レモジャパン株式会社
TEL : 03-5446-5510
FAX : 03-5446-5511

1V、1W コレット変更についてのご案内

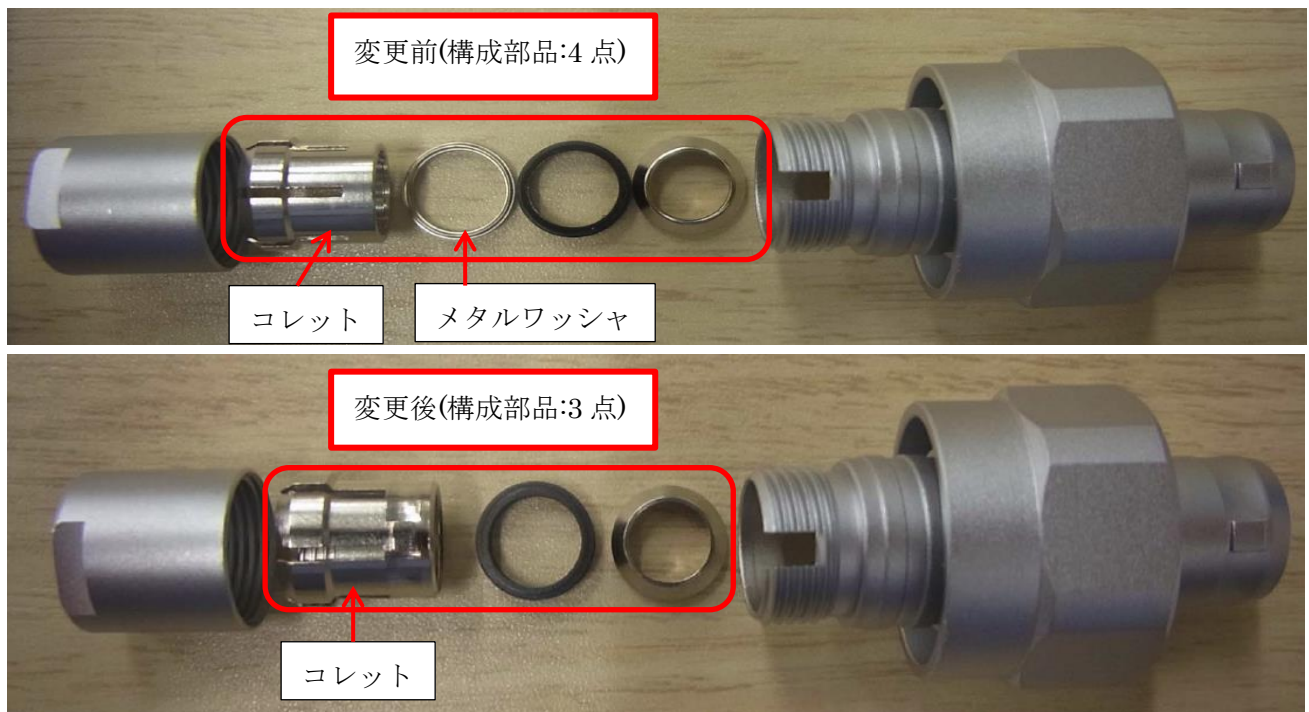
- ①コレットとメタルワッシャが一体形状になる為、コレットの構成部品が変更前の4点から、3点へ変更になります。(下記の写真を御参照願います。)
 - ②コレットの機能が変更になり凸部を設ける事によりアンチローテーションに対応になります。
- なお今回の変更は現在庫が無くなり次第、順次変更になります。
